Mission régionale d'autorité environnementale

**Avis délibéré de la mission régionale d'autorité environnementale
sur la mise en compatibilité du plan local d'urbanisme (PLU) de la
commune d'Yzeure (03) dans le cadre d'une déclaration de projet
pour permettre l'implantation d'une installation agrivoltaïque**

Avis n° 2025-ARA-AUPP-1545

Avis délibéré le 28 avril 2025

Figure 1: Zonage avant et après mise en compatibilité du PLU (source rapport de présentation (RP) p.12)

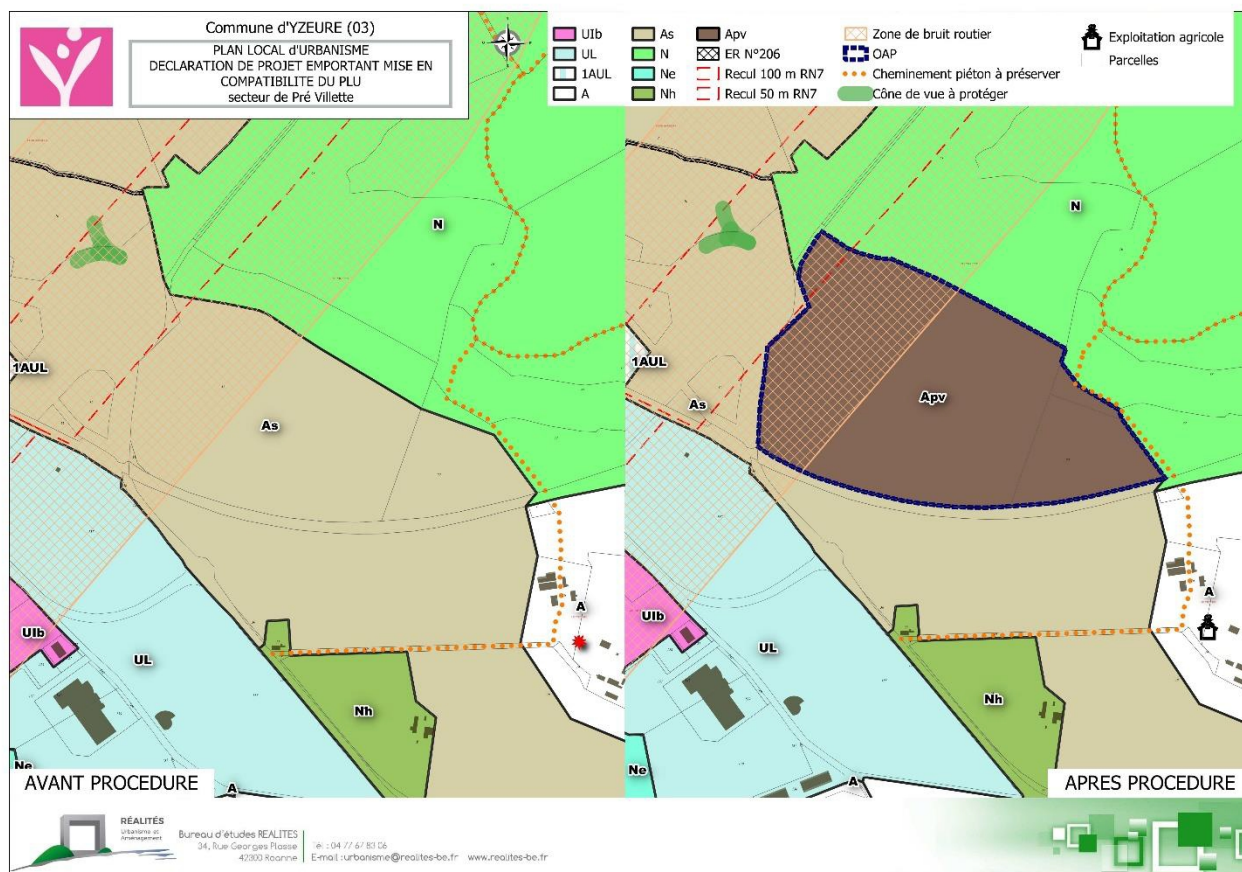
La mise en compatibilité conduit à déclasser 18,49 ha de zone (As) et (N). Le projet d'installation agrivoltaïque s'implantera dans ce nouveau secteur sur une surface clôturée de 15,9 ha. Le dossier indique que si « *l'emprise foncière paraît importante, il est nécessaire de rappeler que l'ensemble cette surface ne sera pas imperméabilisée. Le projet permettant le maintien d'une activité agricole, la majorité des surfaces seront recouvertes de prairies, à l'exception des pistes lourdes, des ouvrages techniques et de l'emprise des pieux des structures.* » Il conclut dans la notice de présentation que la procédure de mise en compatibilité du PLU « *ne comporte que peu d'effet en termes de consommation foncière puisque ces installations sont réversibles et les surfaces ne seront pas totalement imperméabilisées* ». Selon le rapport, le secteur de Pré Vilette où s'implantera le projet agrivoltaïque, présente des terres agricoles de faible valeur agronomique. Les surfaces de

La justification de la procédure avancée par le dossier repose donc exclusivement sur le projet, et ne justifie pas les choix faits en termes de modification du règlement écrit, du règlement graphique et d'OPA, ou le choix et l'intérêt de créer un STECAL⁸ de plus de 18 ha.

L'Autorité environnementale recommande de présenter les différentes solutions de mise en compatibilité du PLU étudiées et les raisons environnementales du choix effectué.
